主な補正内容

○ 基準地震動 (Ss-6) の見直し

【地震動の応答特性】

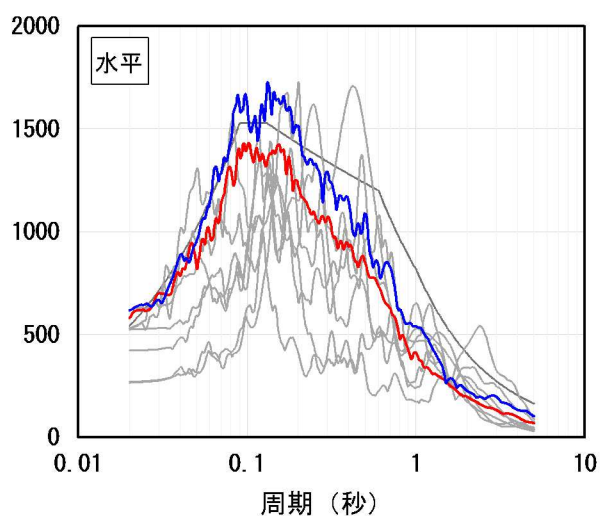
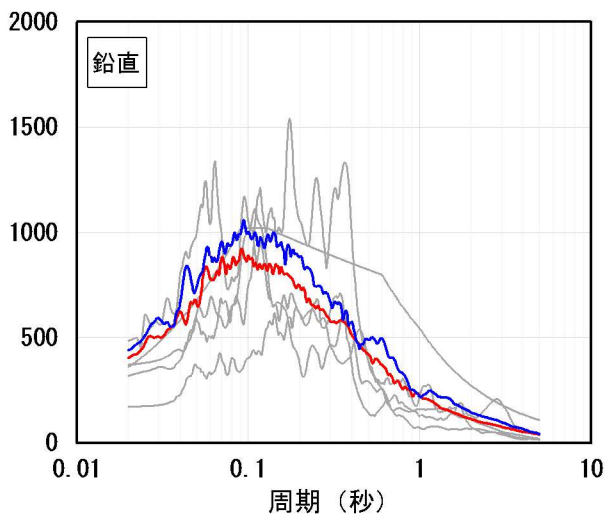
標準応答スペクトルを考慮した地震動評価に用いる地下構造モデルを修正し、基準地震動 (Ss-6) を見直しました。

地震動		最大加速度(ガル)		
		水平方向	鉛直方向	
震源を特定して策定する地震動	基準地震動 Ss-1	540	360	
	基準地震動 Ss-2	268	172	
	基準地震動 Ss-3	524	372	
震源を特定せず策定する地震動	基準地震動 Ss-4 (留萌支庁南部地震)	<u>620</u>	320	
	基準地震動 Ss-5 (鳥取県西部地震)	531	<u>485</u>	
	基準地震動 Ss-6 (標準応答スペクトルを用いた地震動)	申請時	577	403
		今回補正	617	441
